**DIREKTIVA KOMISIJE****z dne 22. novembra 1979****o prilagoditvi Direktive Sveta 74/347/EGS o približevanju zakonodaje držav članic o vidnem polju in brisalcih vetrobranskega stekla za kmetijske ali gozdarske traktorje na kolesih**

(79/1073/EGS)

Slika 2

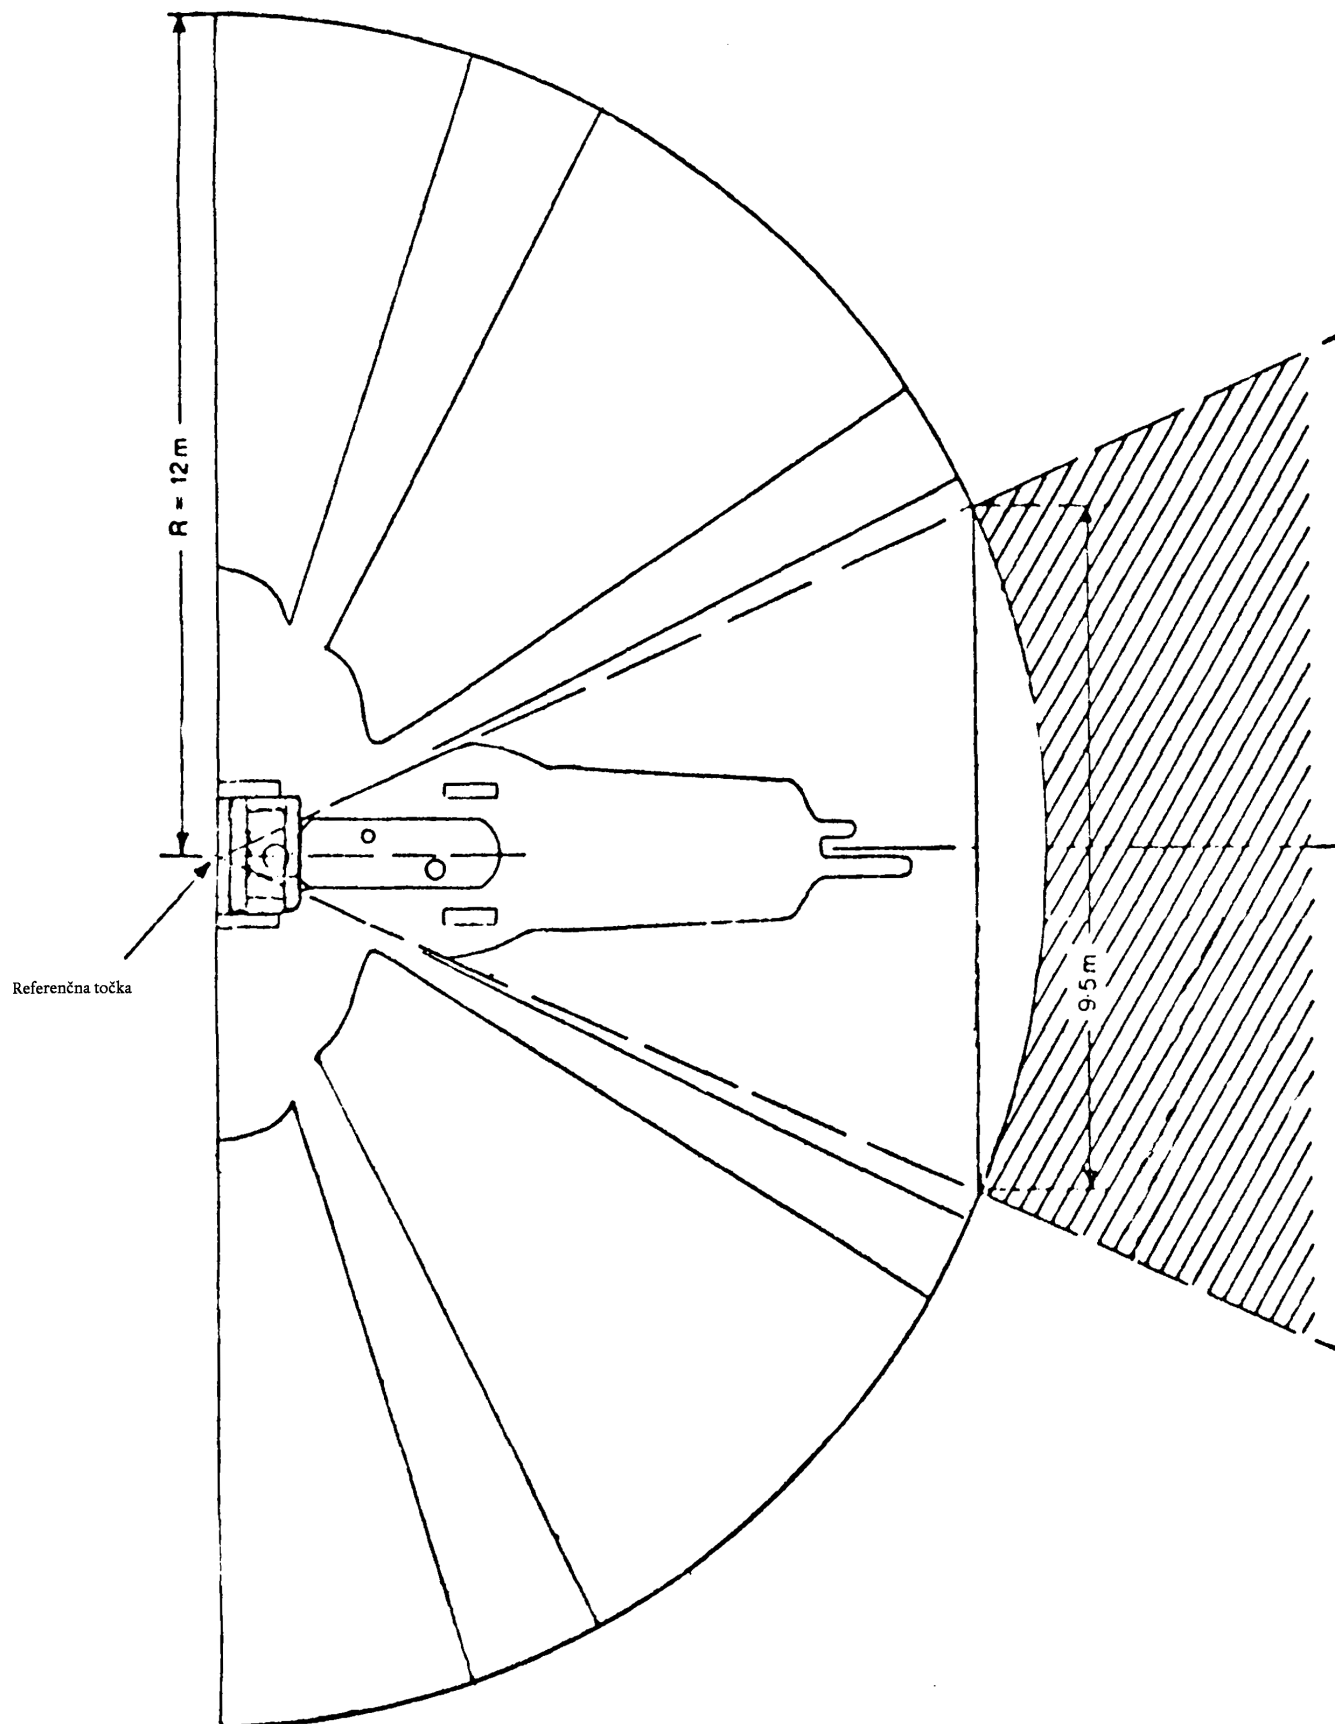
Pri sliki 2 se skica nadomesti z naslednjo:

„Traktor mora biti nameščen na vodoravno površino tako, kakor kaže slika 2. Na vodoravnem nosilcu morata biti dva točkovna vira svetlobe v višini referenčne točke, npr.  $2 \times 150$  W, 12 V, ki sta 65 mm narazen in simetrično nameščena glede na referenčno točko. Nosilec mora biti vrtljiv v svoji središnji točki okrog navpične osi, ki poteka skozi referenčno točko. Za merjenje učinkov zakritja mora biti nosilec postavljen tako, da je linija, ki povezuje svetlobna vira, pravokotna na linijo, ki povezuje zakrivajoči sestavni del in referenčno točko.
